SERVICE INFO – INA 0029

Pískavé hluky z oblasti plochého drážkového řemene

Výrobci: Opel, Vauxhall

Kódy motorů: C13DT, Z13DT, Z13DTJ, Y13DT, Z13DTH

Obrázek 2: Přehled speciálního nářadí

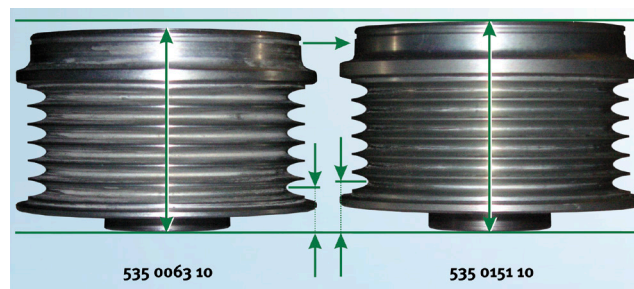
Pro výměnu alternátorové volnoběžky použijte příslušné speciální nářadí Schaeffler.
